Federführend: 2.1 - Bauleitplanung	AZ: Berichterstatter/-in:
Beratungsfolge: Datum Gremium 01.09.2015 Ausschuss für Stadtentwicklung	
Bebauungsplan Nr.328 – Am Weiher Beschlussfassung über die frühzeitige Öffentlichkeits- und Behördenbeteiligung

- a) beschließt, nach Prüfung der vorgebrachten Anregungen aus der frühzeitigen Öffentlichkeits- und Behördenbeteiligung zum Bebauungsplan Nr. 328 – Am Weiher -, die von der Verwaltung dazu vorgelegten Beschlussentwürfe.

Städtebaulicher Vorentwurf 3B zum Bebauungsplan Nr. 328 - Am Weiher - Systemschnitt

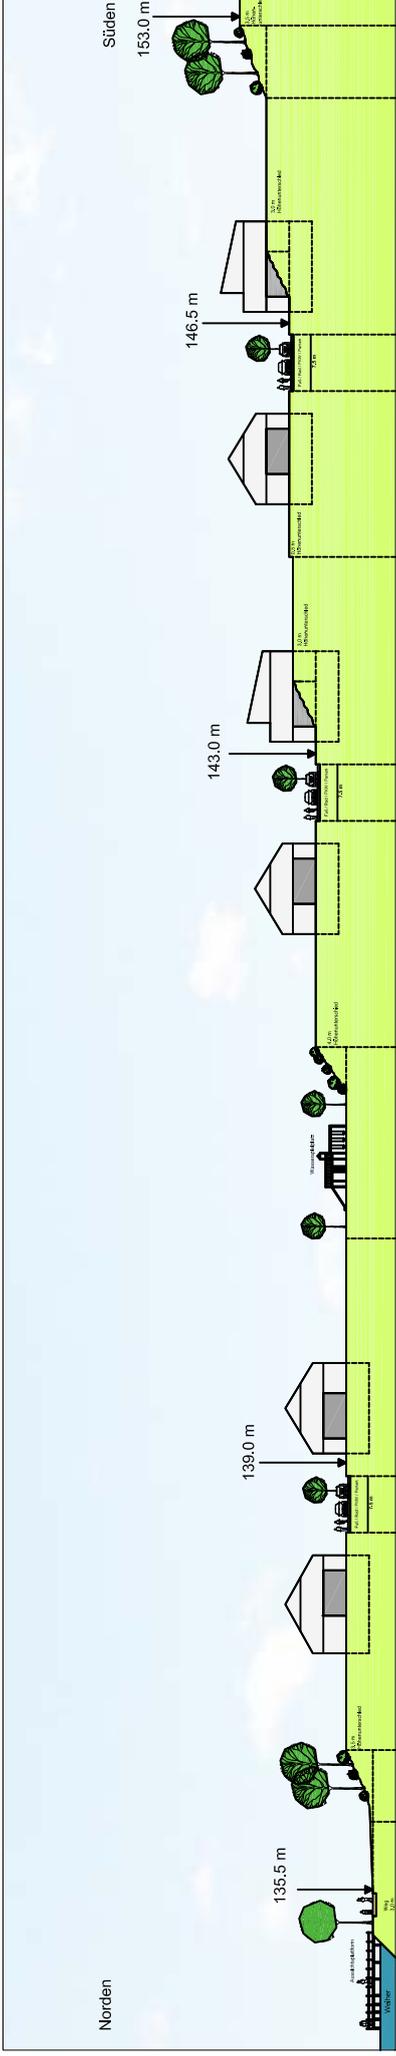
Um die Höhenunterschiede innerhalb des Plangebietes aufzufangen, wurden vor allem innerhalb der öffentlichen Grünflächen an der nördlichen und südlichen Plangebietsgrenze sowie in den Randbereichen der öffentlichen Spielfläche von Osten nach Westen verlaufende Hangbereiche vorgesehen. Darüber hinaus soll auch die Bebauung an das Gelände angepasst werden. Hierzu sieht die Variante 3B südlich der beiden oberen Stichstraßen in der Südhälfte des Entwurfes Häuser in Split-Level-Bauweise vor, die teilweise in den Hang integriert werden und so den Höhenunterschied ausgleichen. Das Prinzip des Höhenverlaufs wird in dem beigefügten Systemschnitt zu der Variante 3B verdeutlicht (**Anlage 2**).

Städtebaulicher Vorentwurf 4 zum Bebauungsplan Nr. 328 - Am Weiher - Systemschnitt

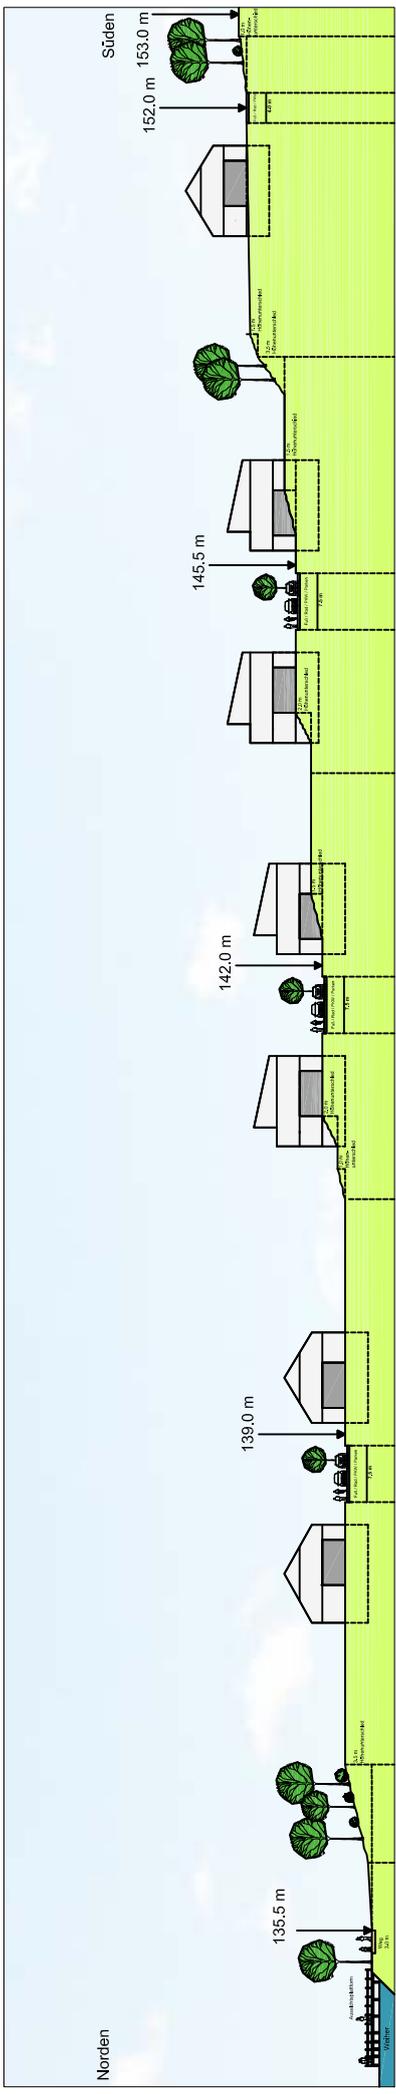
Da der städtebauliche Vorentwurf 4 die vorhandene Topografie so weit wie möglich berücksichtigt, werden die Höhenunterschiede innerhalb des Plangebietes zu großen Teilen in den unveränderten öffentlichen Grünflächen an der nördlichen und südlichen Plangebietsgrenze sowie dem nördlich an den Parkplatz des Gymnasiums angrenzenden Hangbereich aufgefangen. Darüber hinaus erfolgt der Höhenversprung im Bereich der Bebauung entlang der beiden geplanten Stichstraßen im Süden des Plangebietes. An diesen Stellen sind Häuser in Split-Level-Bauweise vorgesehen, die teilweise in den Hang integriert werden. Das Prinzip des Höhenverlaufs wird in dem beigefügten Systemschnitt zu der Variante 4 verdeutlicht (**Anlage 3**).
